ONS REL 0123/2013

**PROPOSTAS PARA MELHORIA DA
SEGURANÇA DAS INSTALAÇÕES
ESTRATÉGICAS DO SISTEMA
INTERLIGADO NACIONAL -
AVALIAÇÃO DOS ASPECTOS
RELACIONADOS AOS ARRANJOS
DE BARRAMENTOS**

VOLUME II – Subestações complementares da região
Sudeste

17 de setembro de 2013

2.1.15 LAFAIETE 1

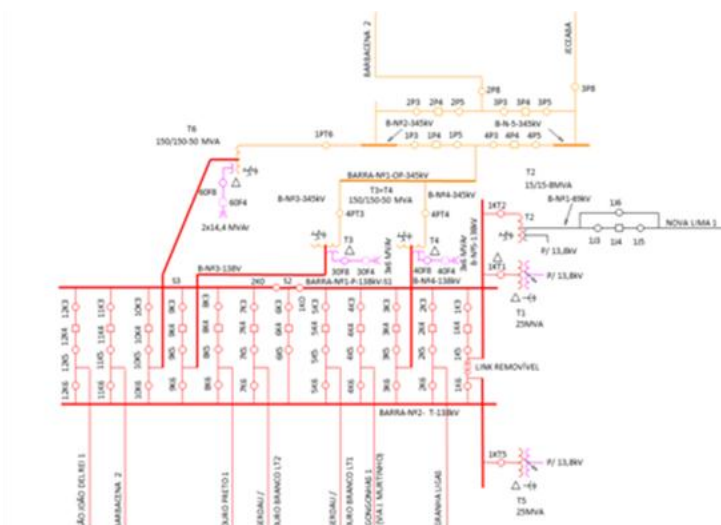
- ✓ Converter o arranjo do setor de 345 kV para disjuntor e meio.
O Agente informou não ser factível devido à ausência de espaço físico.
- ✓ Individualizar a conexão dos transformadores T3 e T4 no setor de 345 kV
O Agente informou ser factível.

2.1.16 MESQUITA

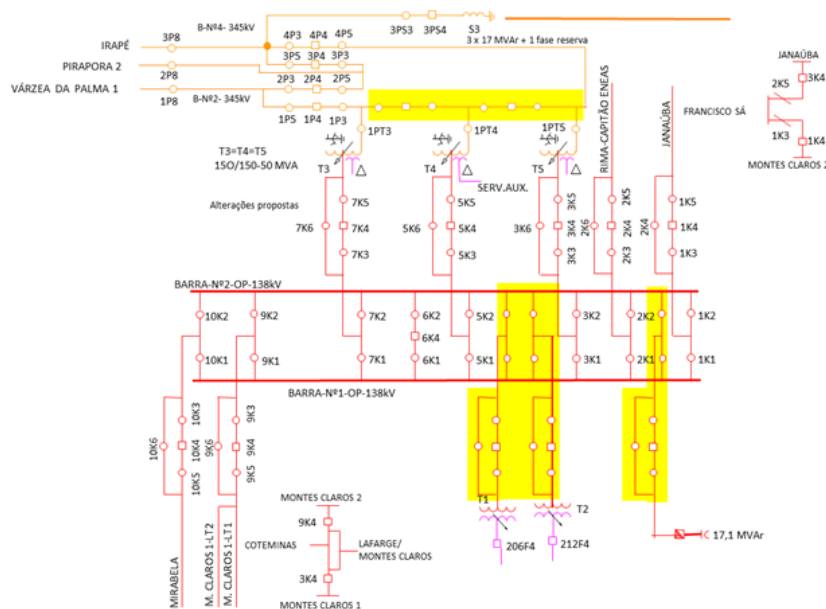
- ✓ No setor de 500 kV, retirar a conexão dos TR1 e TR2 diretamente nas barras de 500 kV (sem disjuntor).
O Agente informou ser factível com a instalação de disjuntores 500 kV para os transformadores que atualmente estão conectados diretamente às barras. Informou também que dois vãos de 500 kV (tipo disjuntor e meio) deverão ser completados com a conexão do lado de alta do futuro transformador T4 e da saída da futura LT 500 kV para Viana.
- ✓ No setor de 230 kV, instalar um vão barra dupla, duplo disjuntor, para conexão do transformador T2 no setor de 230 kV.

Para conexão do lado de 230 kV do transformador T3 já está previsto a implementação de um novo vão do tipo disjuntor e meio, onde será conectado além do T3, a futura LT 230 kV para Timóteo 2.

Também está previsto a instalação de um vão com dois disjuntores de 230 kV, barra dupla, duplo disjuntor, interligando as barras 1 e 2, para conexão do lado de baixa tensão do novo transformador T4.

2.1.18 NOVA ERA 2

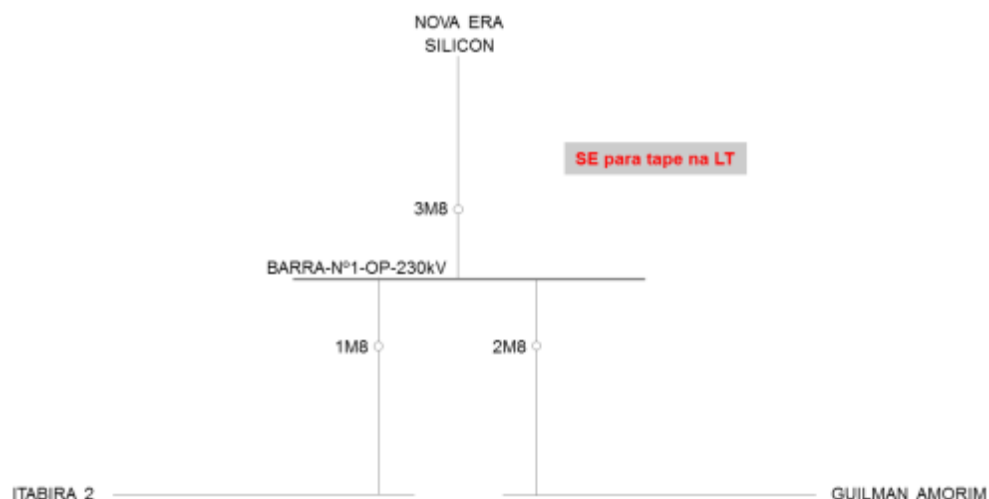
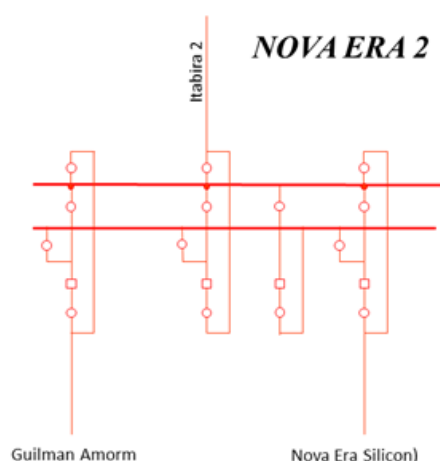
- ✓ Construir novo pátio com arranjo barra dupla 4 chaves.
O agente informou que a implementação é factível.
Na figura a seguir é mostrado o arranjo do novo setor de 230 kV.

2.1.19 PIMENTA

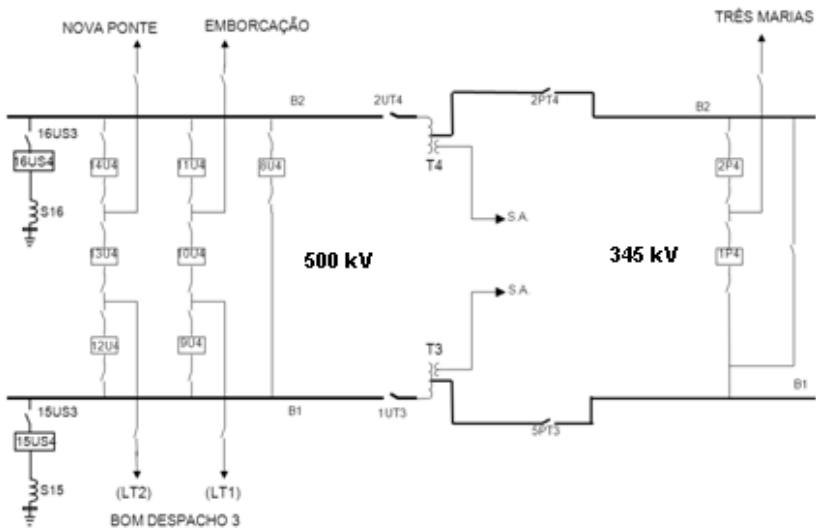
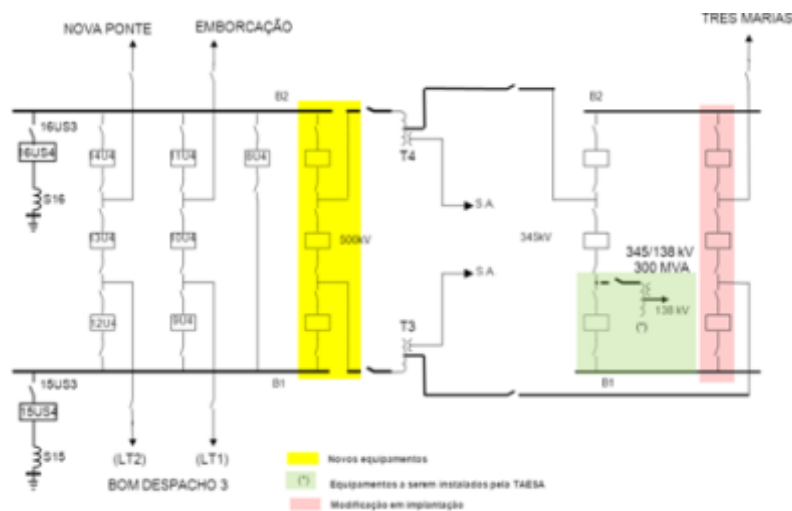
- ✓ Individualizar os bays de 345 kV dos transformadores T1 e T2.
O Agente informou que a modificação é factível.

- ✓ Completar os vãos dos transformadores 500/345 kV T3 e T4 para disjuntor e meio nos dois setores.

- ✓ Trocar as proteções diferenciais das barras de 500 e 345 kV.

O Agente informou que a modificação é factível.

O Agente informou que a modificação é factível.

2.1.22 TAQUARIL

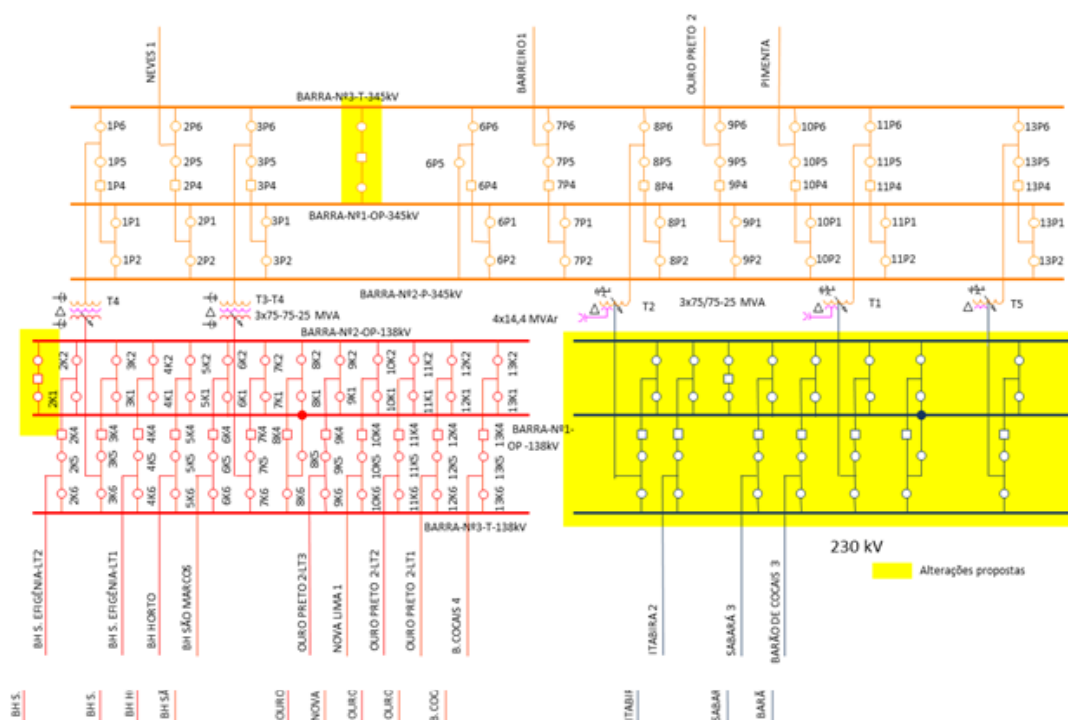
- ✓ Converter arranjo 230 kV, de barra principal e transferência para dupla 4 chaves e barra de transferência, com disjuntores específicos para interligação de barras e para transferência.

- ✓ Inserir mais um disjuntor de 345 kV de forma a ter disjuntores específicos para interligação de barras e para transferência.

- ✓ Inserir mais um disjuntor de 138 kV de forma a ter disjuntores específicos para interligação de barras e para transferência.

O Agente informou que a modificação é factível.

O Agente informou que a modificação é factível.

O Agente informou que a modificação é factível.

2.1.26 VOLTA GRANDE

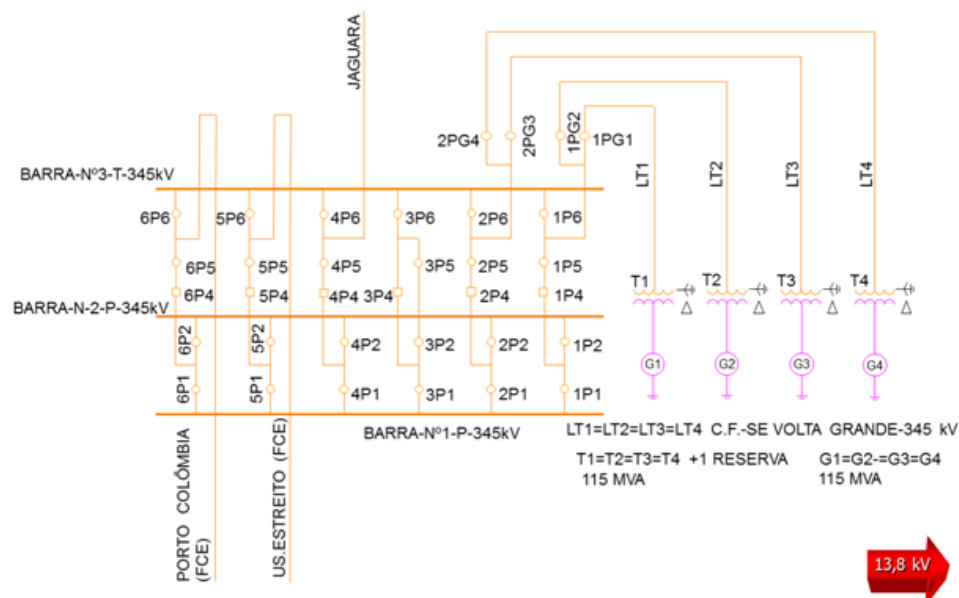
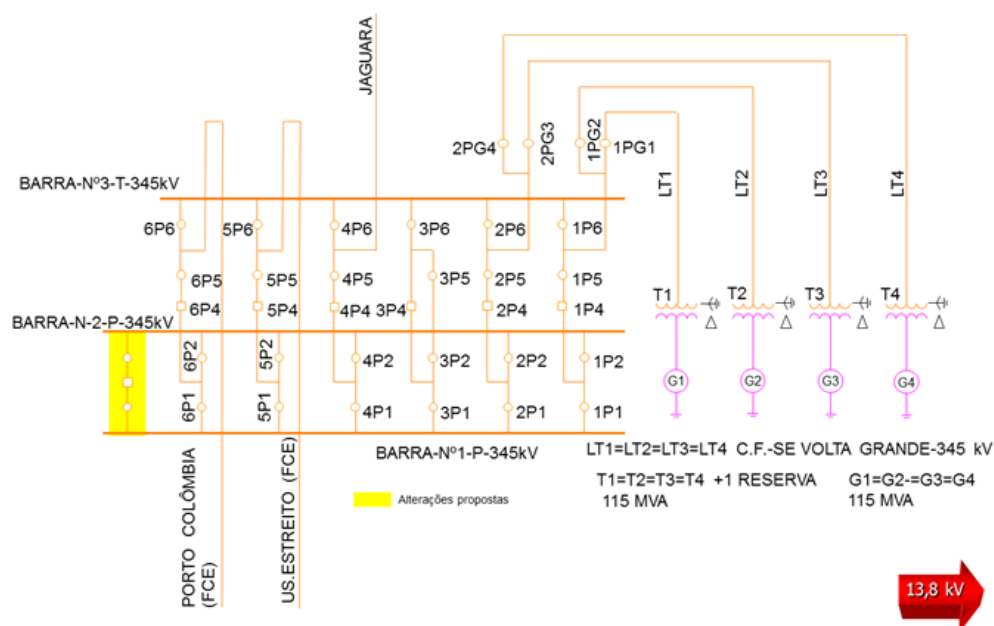
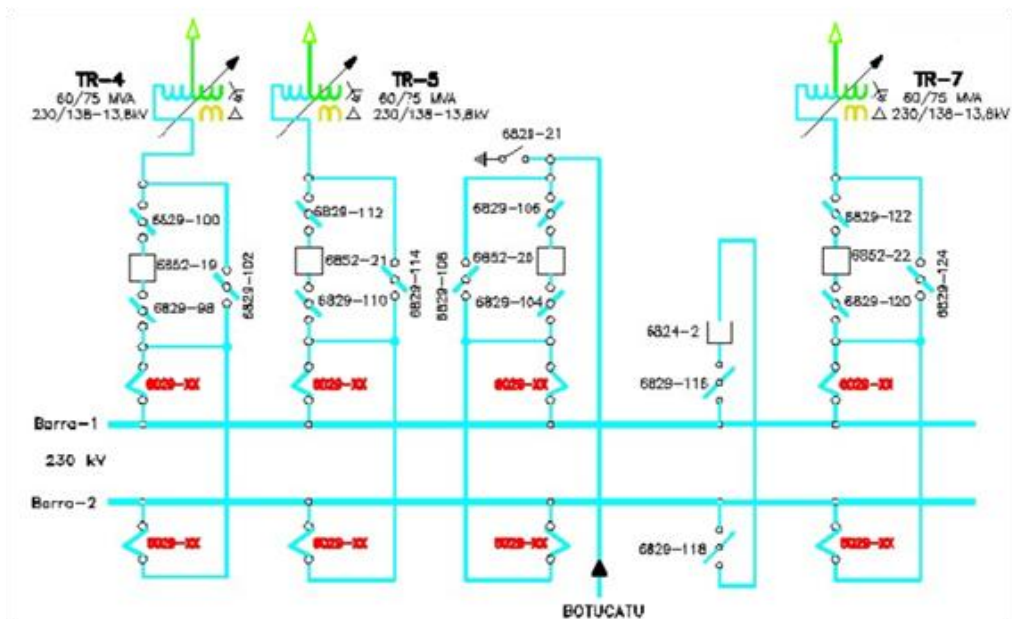
- ✓ Instalar um disjuntor de 345 kV de forma a se ter disjuntores específicos para interligação de barras e para transferência.
- O Agente informou que a modificação é factível.

2.2.3 CENTRO-CTR

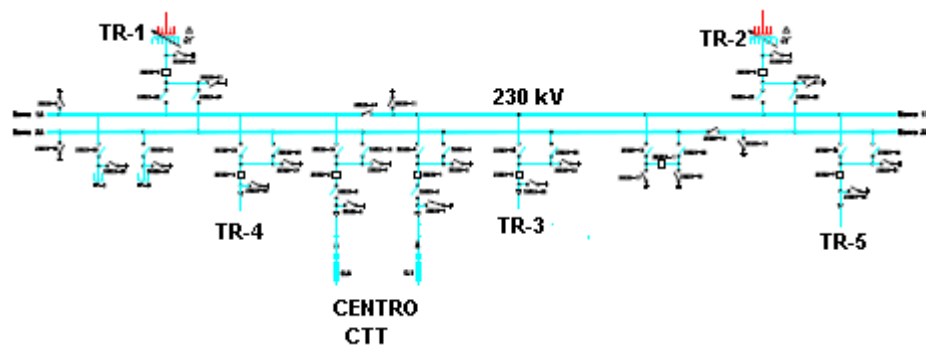
- ✓ Modificar os arranjos dos setores de 230 kV e 88 kV de barra dupla 3 chaves, para barra dupla 5 chaves; instalar proteções de barra adaptativas; implantar barra de transferência (aérea) para a transformação 230/20 kV e instalar pára-raios 230 kV para os transformadores 230/20 kV.

O Agente informou que apesar da subestação ser em GIS, há condições de se modificar os arranjos dos setores de 230 kV e 88 kV. Informou também que são factíveis a substituição da proteção de barras e a implantação da barra de transferência aérea.

2.2.4 COMPANHIA BRASILEIRA DE ALUMINIO 2

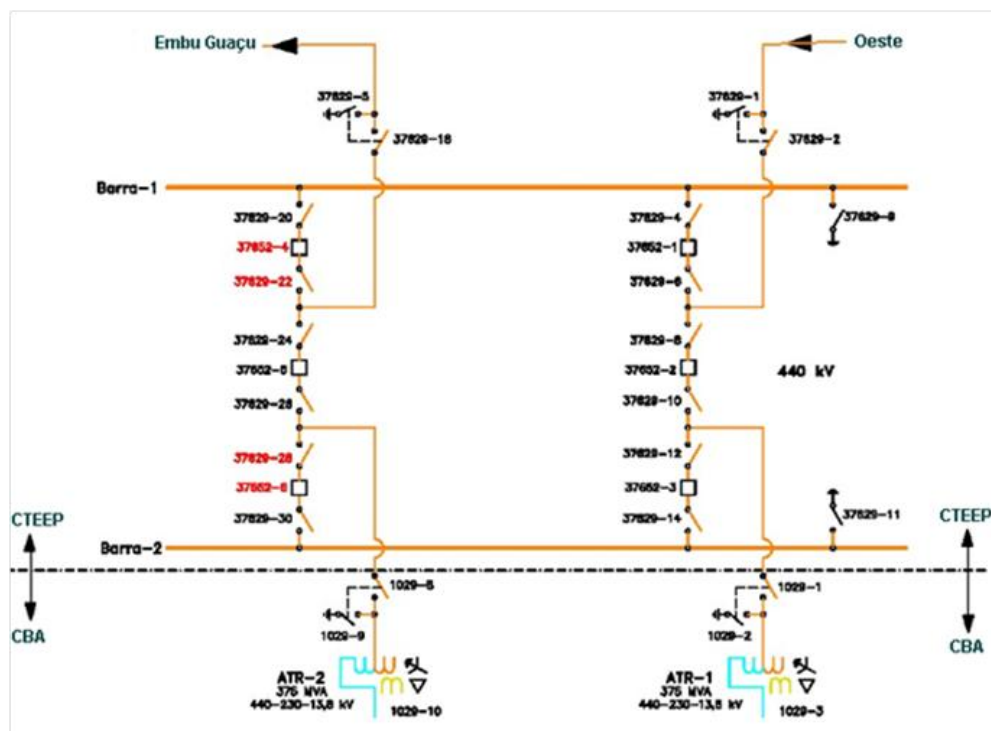
- ✓ Completar o arranjo do setor de 440 kV para disjuntor e meio e instalar proteção de barra.

O Agente informou que a alteração do arranjo e a instalação da proteção de barras são factíveis

2.2.6 EMBU GUAÇU

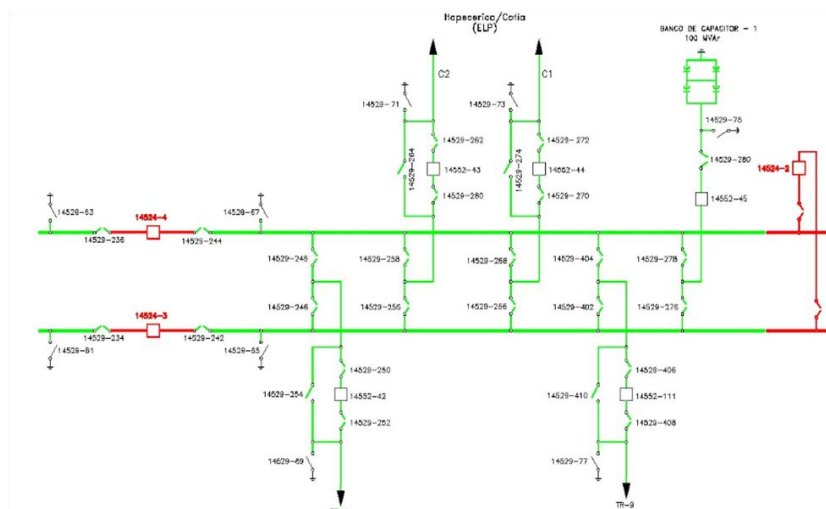
- ✓ Seccionar o barramento de 138 kV, instalar disjuntor de interligação e proteção de barra adaptativa

O Agente informou que a alteração do arranjo e a instalação da proteção de barras são factíveis

2.2.7 GERDAU

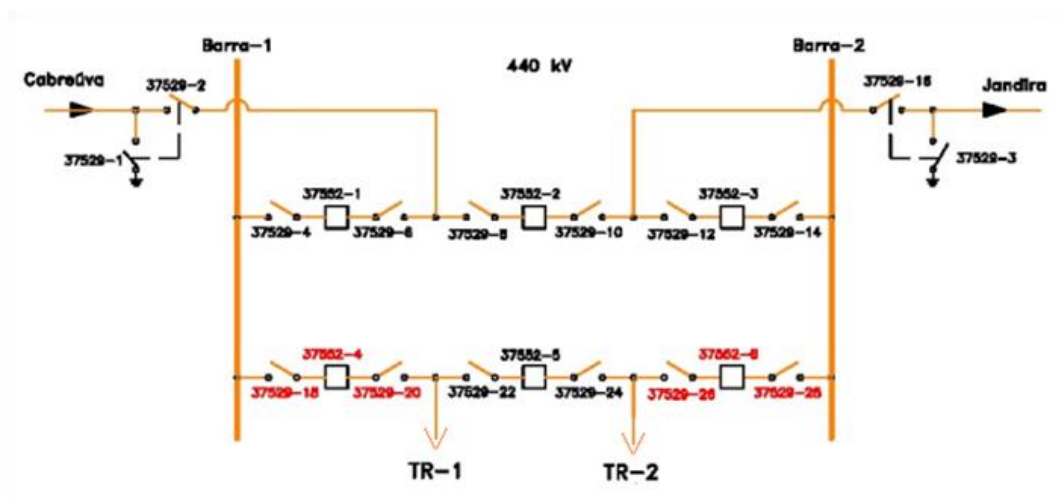
- ✓ Completar o arranjo do setor de 440 kV para disjuntor e meio.
- ✓ Instalar proteção de barras.

O Agente informou que a complementação do arranjo e a instalação da proteção de barras são factíveis

2.2.8 ITARARÉ II

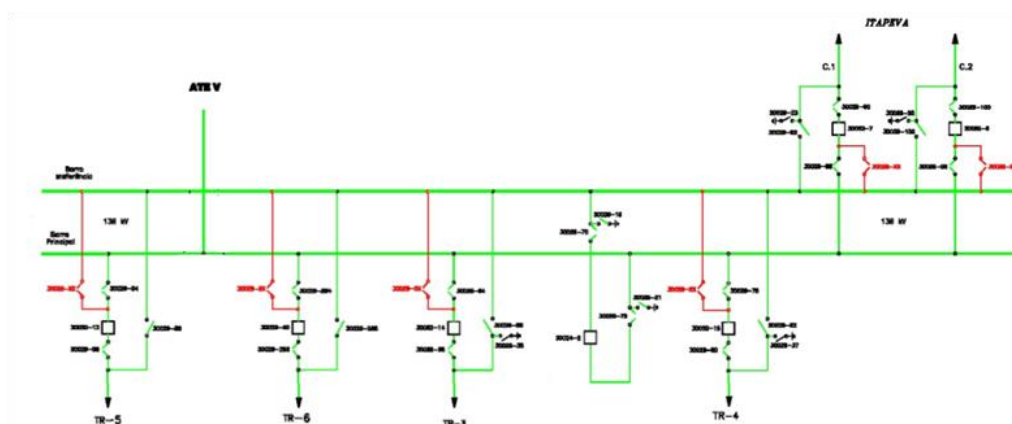
- ✓ Converter o arranjo do setor de 138 kV de barra principal e transferência para barra dupla 4 chaves e instalar proteção de barra adaptativa.

O Agente informou que a conversão do arranjo e a instalação da proteção de barras são factíveis. Na figura a seguir são mostradas as alterações propostas.

2.2.10 MIRASSOL II

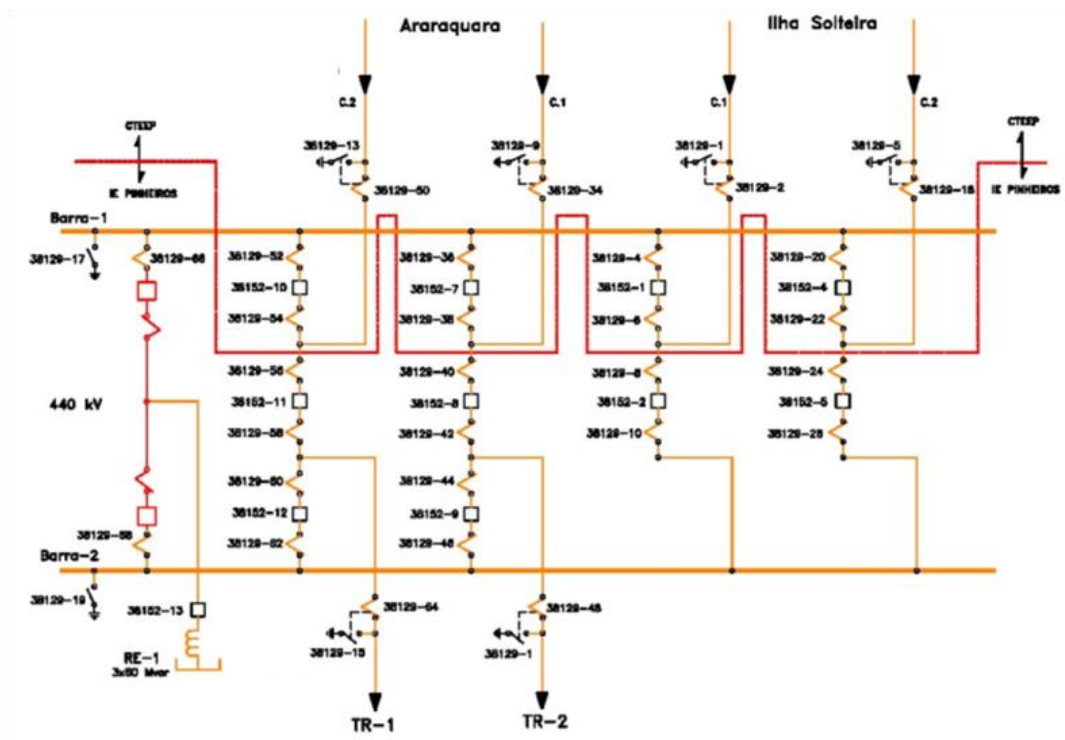
- ✓ Completar vão do reator RE-1 no setor de 440 kV.

O Agente informou que a complementação do vão é factível.

2.2.14 SÃO JOSÉ CAMPOS

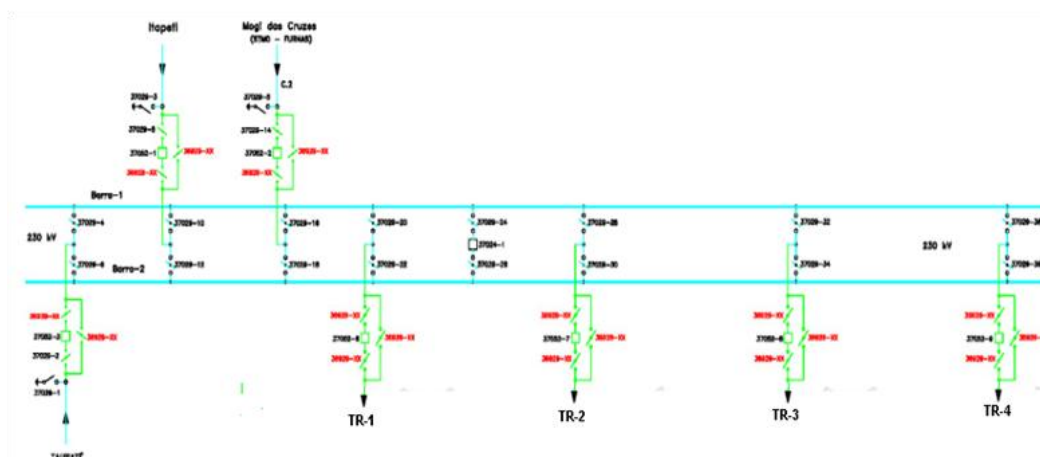
- ✓ Modificar o arranjo do setor de 230 kV de barra dupla 3 chaves para barra dupla 5 chaves.

O Agente informou que a modificação é factível.
